Dodatek č. 3 ke Smlouvě o dílo

1. Shora uvedené smluvní strany se dohodly na uzavření dodatku č. 3 (dále jen „dodatek“) ke Smlouvě o dílo ze dne 20. 9. 2018, která byla uzavřena se zhotovitelem jako vybraným dodavatelem veřejné zakázky nazvané „**Nástavba domova pro seniory č. p. 176, obec Pilníkov**“ (dále jen „veřejná zakázka“).

ZMĚNOVÝ LIST Č.				ZL3
nové zpevněné plochy okolo objektu				
Stavba:	Nástavba domova pro seniory č.p. 176, obec Pilníkov			
Objekt:	Dům pro seniory - Pilníkov			
Vydal:	PS - STAV NÁCHOD s.r.o.	Sedláček Pavel		
Odesláno / předáno (komu):	CE-ING s.r.o.	Čejchan Jan		
Odesláno / předáno (způsob):	poštou	e-mailem	osobně	Datum:
Přílohy / počet listů

03 - zpevněné plochy okolo objektu

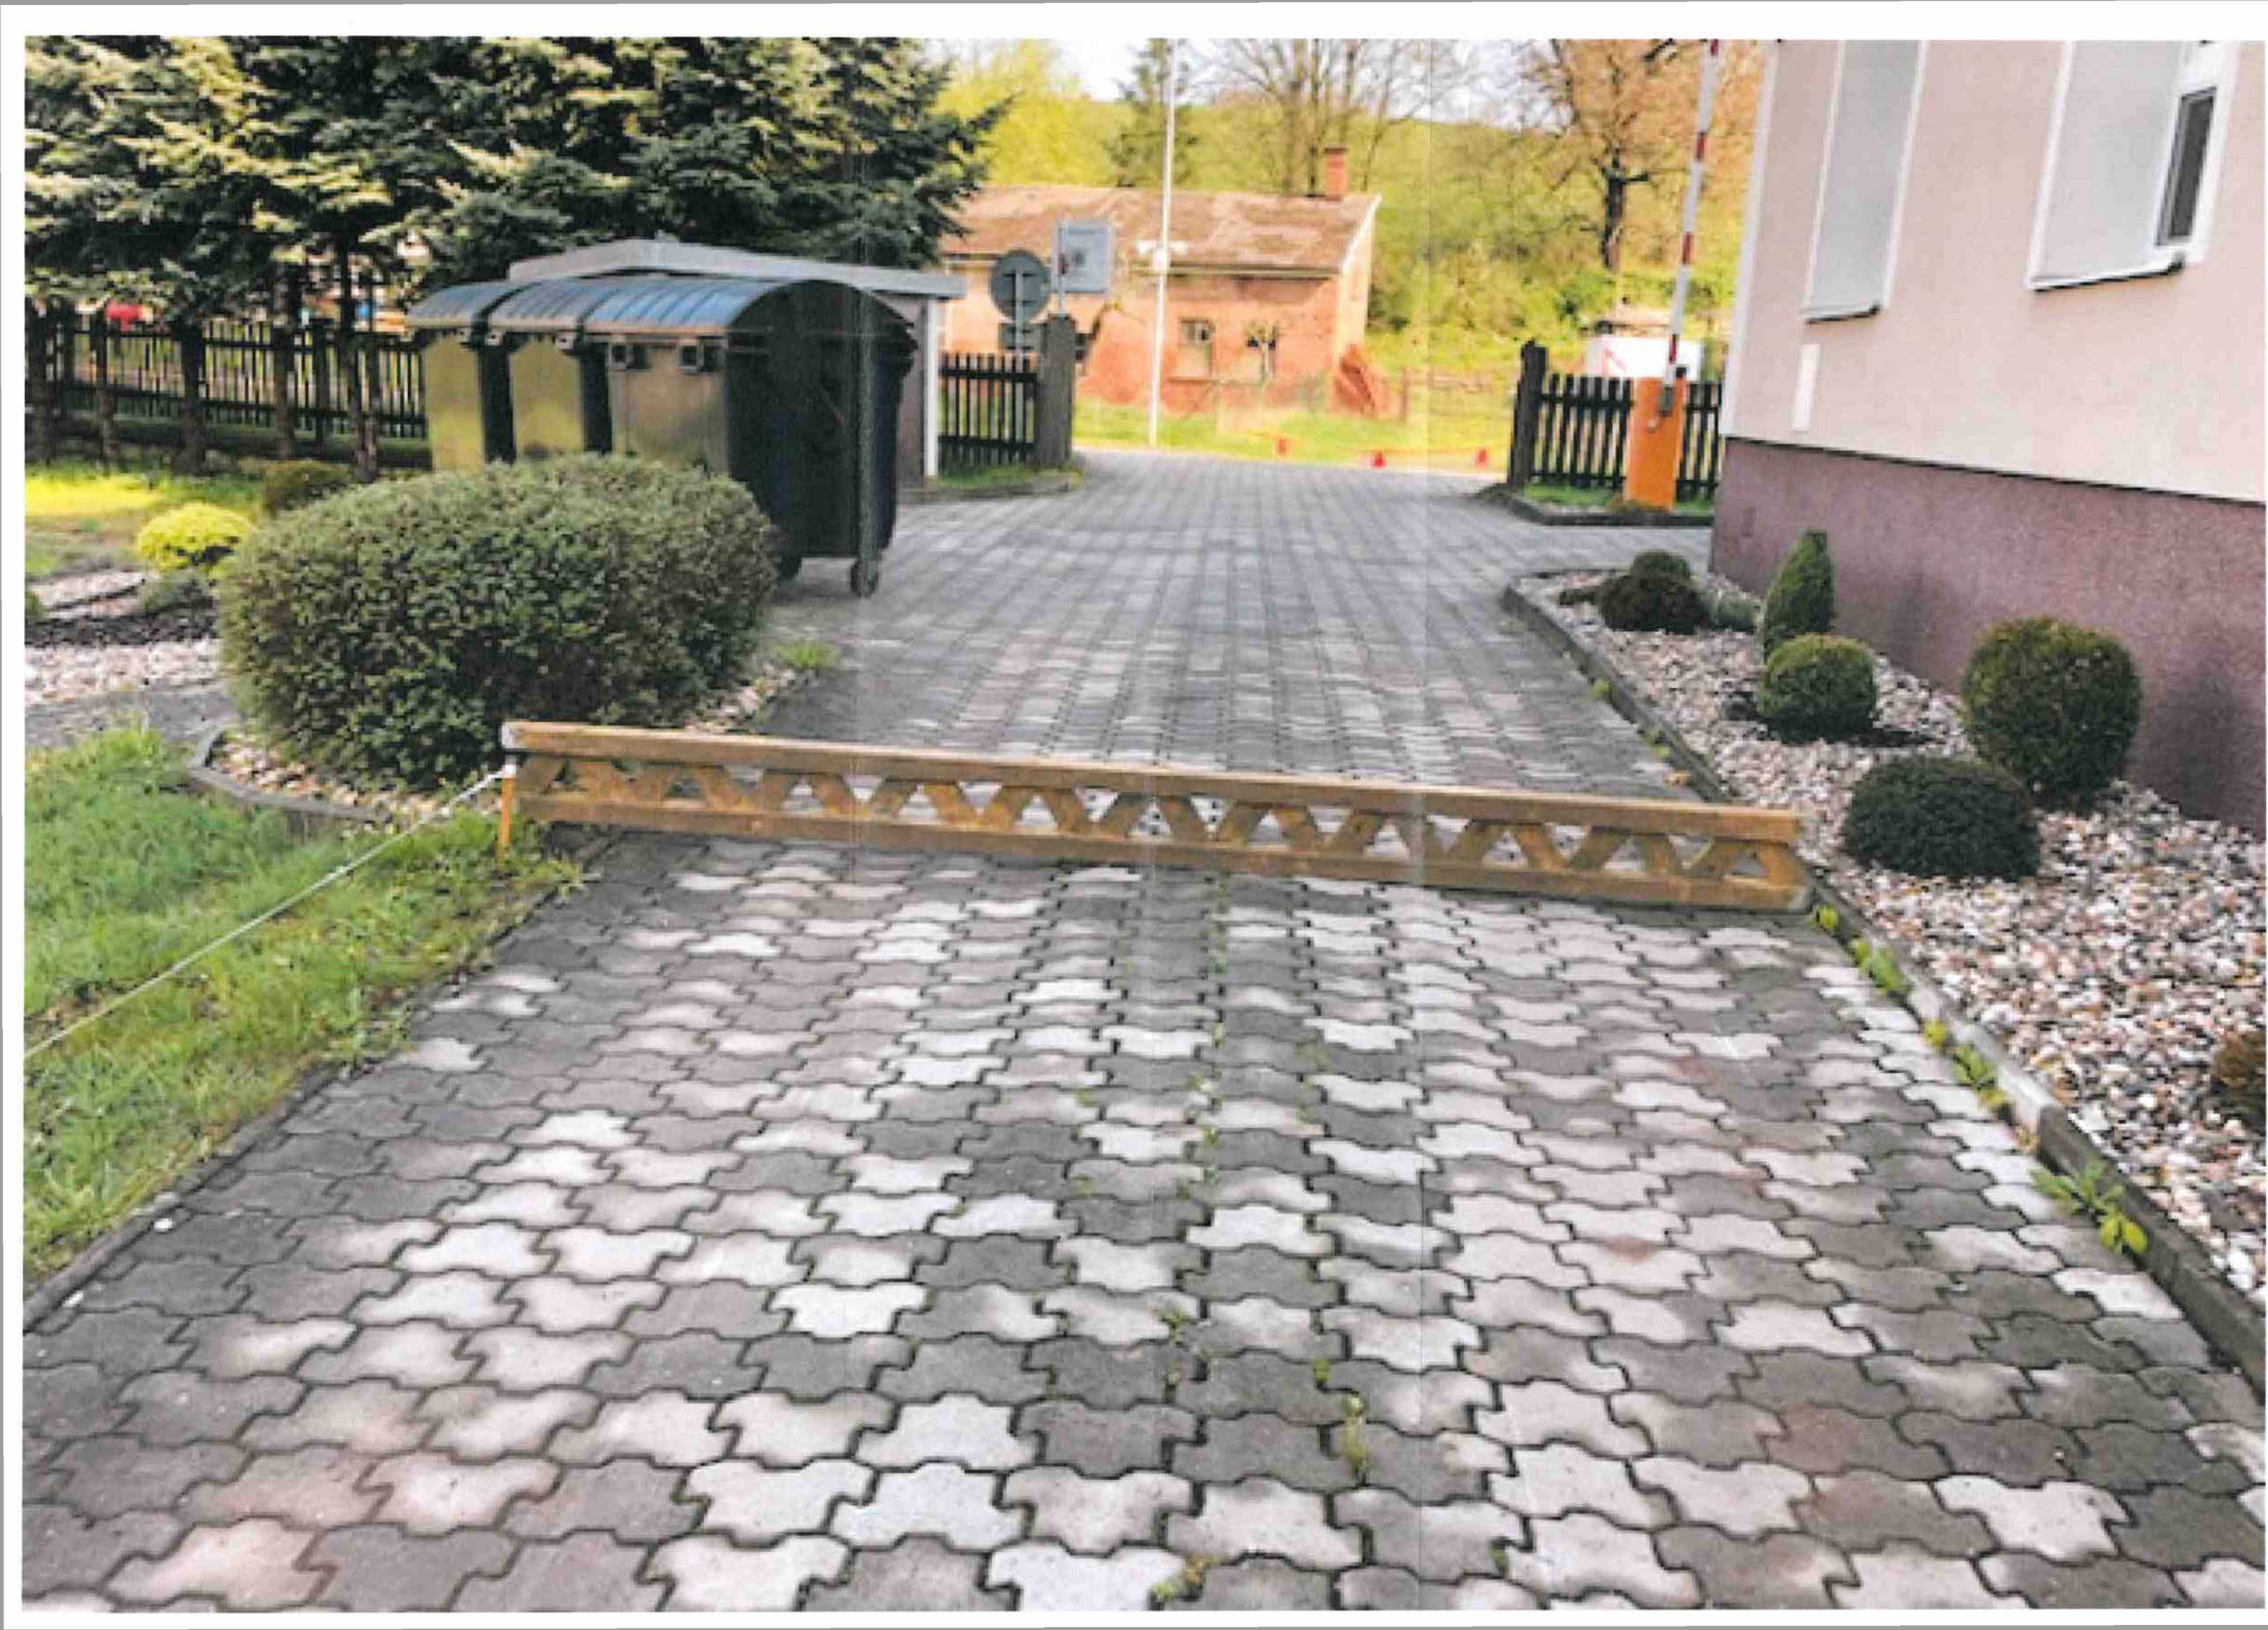
1) Zdůvodnění a popis změny: STAVEBNÍ ÚPRAVY v průběhu výstavby				
<p>Důvodem změny jsou úpravy stavebních prací v průběhu výstavby díla na základě vzniklých důsledků rekonstrukce a zjištěných podmínek podloží, jedná se o tyto změny:</p> <p>Při rekonstrukci a přístavbě objektu - zakládání objektu bylo zjištěno neadekvátní (nevyhovující) provedení skladeb stávajících zpevněných ploch - včetně příjezdové komunikace do částí zásobování objektu - kuchyně. Stávající příjezdová komunikace vykazovala již velmi zvlněné části - "vyježděné koleje od zásobovacích aut".</p> <p>Při výkopových pracích bylo zjištěno, že štěrkové vrstvy pod stávajícími zpevněnými plochami jsou v rozmezí od 100 - 150 mm neurčité zrnitosti - dle posouzení 0-32 NEVYHOVUJÍCÍ. Geologický průzkum zhotovený pro účely založení objektu vykázal vrstvy pod štěrkem tzv.vrstvy navážek nesterjnorodých s příměsí charakteru jílu až hlíny, škváry. Vzhledem k těmto skutečnostem je obtížné stanovit jejich charakteristiku.</p> <p>Na základě zjištěných skutečností, t.j.na zásobování DPS provozu i kuchyně zásobovacími vozy střední zátěže (do 12t) a na základě provedení pouze částečné opravy komunikací pouze v části SO - uzemnění a kanalizace - součást projektu, investor rozhodl (doporučení projektanta a TDI) o provedení kompletní opravy zpevněných ploch okolo objektu s novou navrženou skladbou konstrukčních vrstev</p> <p>Návrh konstrukce od spodní části -zhutnění pláň - geotextilie - štěrk tl.300 mm zrnitosti 32-64, štěrk tl. 200 - 250 mm zrnitosti 16-32- stabilizace tl.do 150 mm, zámková dlažba tl. 80 mm</p> <p>Přílohy: foto geologický průzkum situace navržených ploch</p>
